ROZBUDOWA BUDYNKU WOJEWÓDZKIEGO SZPITALA
ZESPÓŁONEGO W KIELCACH O CZĘŚĆ PRZEZNACZONĄ NA
BLOKU OPERACYJNEGO Z SALAMI INTENSywNEJ TERAPII.

266101_1.0015.350/13	
Brand:	INSTALACJE SANITARNE
Nr proj.: 24-05-01	Opis: PROJEKT WYKONAWCZY
Data: 02.2026	
FUNKCJA	NAZWIŚKO POKRIS

Projektant :	mgr inż. Paweł Smolch K2_06/2002	
	mgr inż. Adam Ręczyński LUB006/PW05/18	
Projektant Sprawdzający:	mgr inż. Sylwia Kuchanowska LUB006/PW05/19	
Zespół projektowy:	mgr inż. Paweł Kufel inż. Agnita Mrocz	
Tytuł: INSTALACJA WENTYLACJI

- RZUT KONDYGNACJI 0			
Realizacja	005	Skala	1:100
		Rys.	PW_IS_WNT_WM

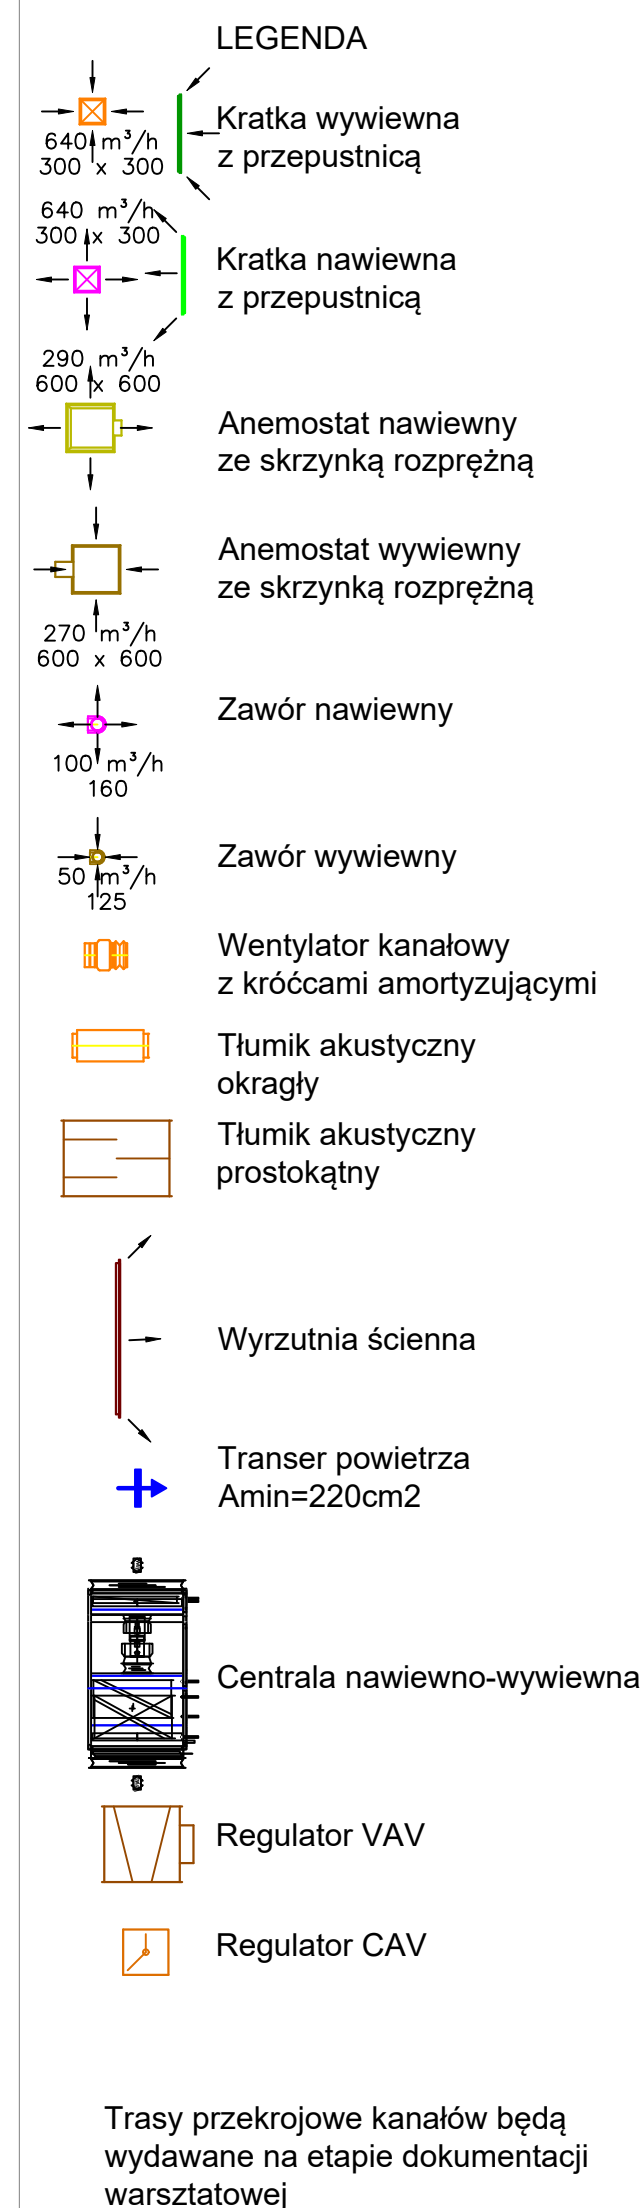
-  Miejsowa zmienna prowadzenia kanałów N5
-  Miejsowa zmienna prowadzenia kanałów N5_V7
-  Miejsowa zmienna prowadzenia kanałów N5, _W5, _V4, _V5 zmienna w obrotowaniu

-  Miejsowa zmienna prowadzenia kanałów N5, _W5, _V7, _N1, _V1, _V5 zmienna w obrotowaniu
-  Miejsowa zmienna prowadzenia kanałów N5, _W6, _N6 zmienna w obrotowaniu

-  Uzupełnienie opisywania odcierania kanałów W7, _W6, _N6
-  Miejsowa zmienna prowadzenia kanałów N1/V1 zmienna w obrotowaniu
-  Miejsowa zmienna prowadzenia kanałów V4 zmienna w obrotowaniu

-  Miejsowa zmienna prowadzenia kanałów N10 zmienna w obrotowaniu
-  Miejsowa zmienna prowadzenia kanałów N10, _W12 zmienna w obrotowaniu
-  Miejsowa zmienna prowadzenia kanałów V8, _V5, _V7, _V23 zmienna w obrotowaniu

-  Miejsowa zmienna prowadzenia kanałów N5, _W5 zmienna w obrotowaniu
-  Miejsowa zmienna prowadzenia kanałów N5, _W5 zmienna w obrotowaniu
-  Miejsowa zmienna prowadzenia kanałów N10, _W5, _N5 zmienna w obrotowaniu

-  Dodano wygłosz i myśli uczepić w postępowaniu CCS czułość czujnika
-  Dodano wygłosz z myśli wdrożyć
-  Wyropowano odpowiednie upuści heli (Quercus)
-  Usunięty transferesy powietrza w drzewach; transferesy niepowodzone poprzez anemometry w falach podłożowych

-  Dodano kraki transferowe w przestrzeniach szeregowej w drzewach poniżej 1700 m oraz wygłosz z tyłu przetrzeźni. Zmiana wygłosz powietrza na wywiewnikach

-  Zmiana lokalizacji pionu układu W4
